# 大型バスの燃料装置のリコールについて

平成 20年12月11日

## リコール届出番号 2 2 3 4

# 改善箇所説明図

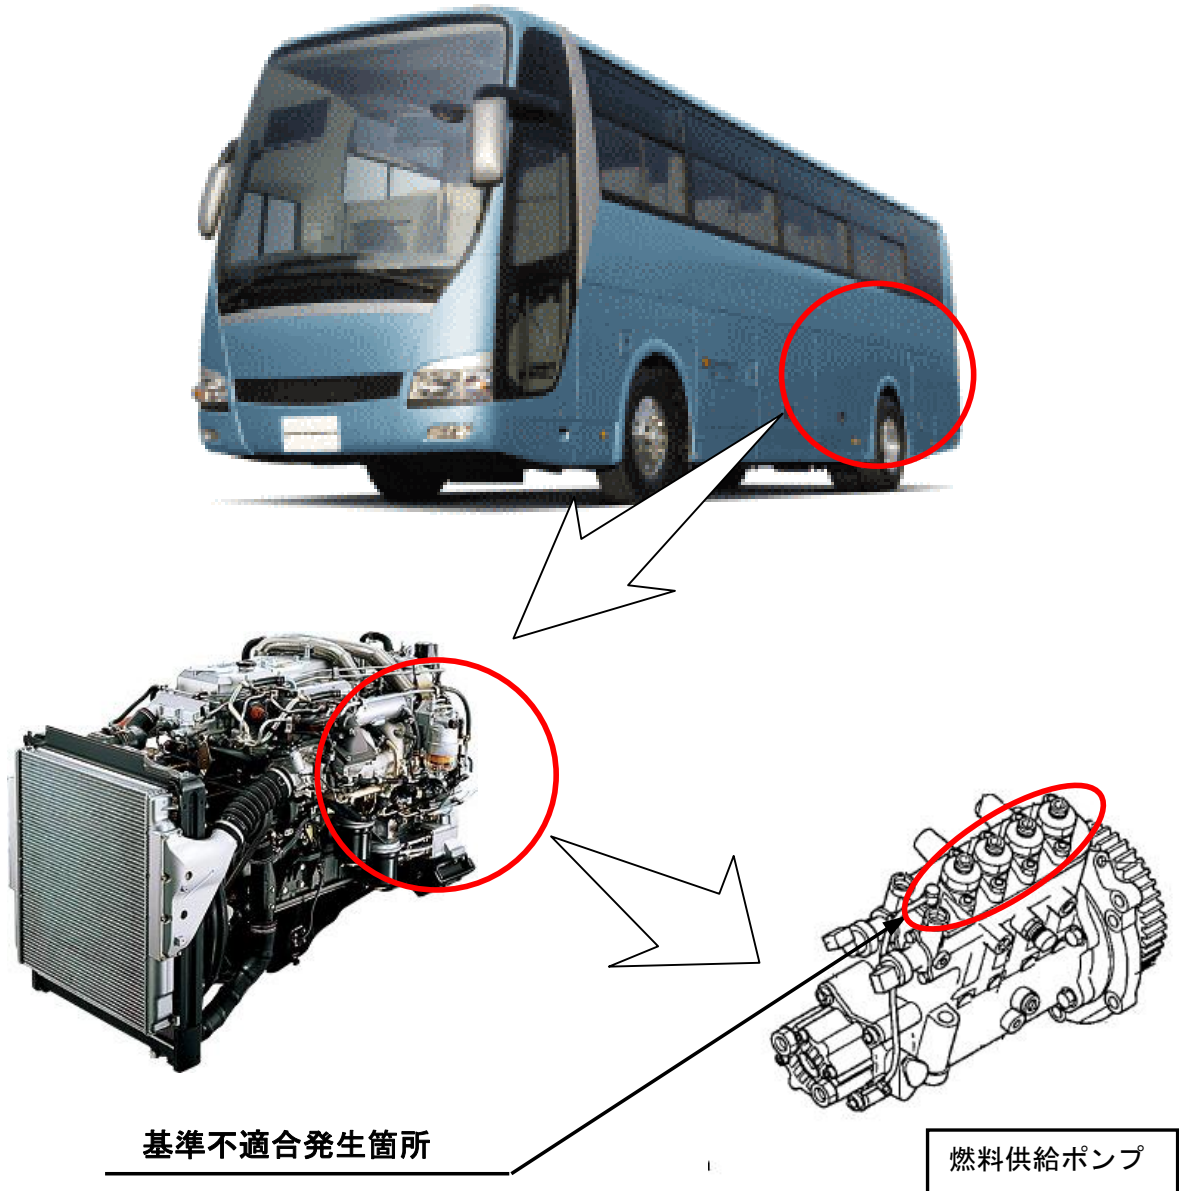
燃料噴射装置において、燃料供給ポンプ製造時の加工が不適切なため、当該ポンプの内部に亀裂が発生し、燃料が漏れ、エンジンオイルに混入するものがある。そのため、そのままの状態で使用を続けると、燃料の混入したオイルがブローバイガスの通路を経由して吸気管に吸入されシリンダー内で燃焼するため、エンジン回転の上昇、エンジン停止及び再始動不能となり、最悪の場合、燃料の混入したエンジンオイルが漏れ火災に至るおそれがある。

全車両、燃料供給ポンプを良品と交換する。

注：□ は、交換部品を示す。

識別：作業完了車には、車両左後方点検リッド裏に「HD104」の文字が記載された白黄色のシールを貼付ける。
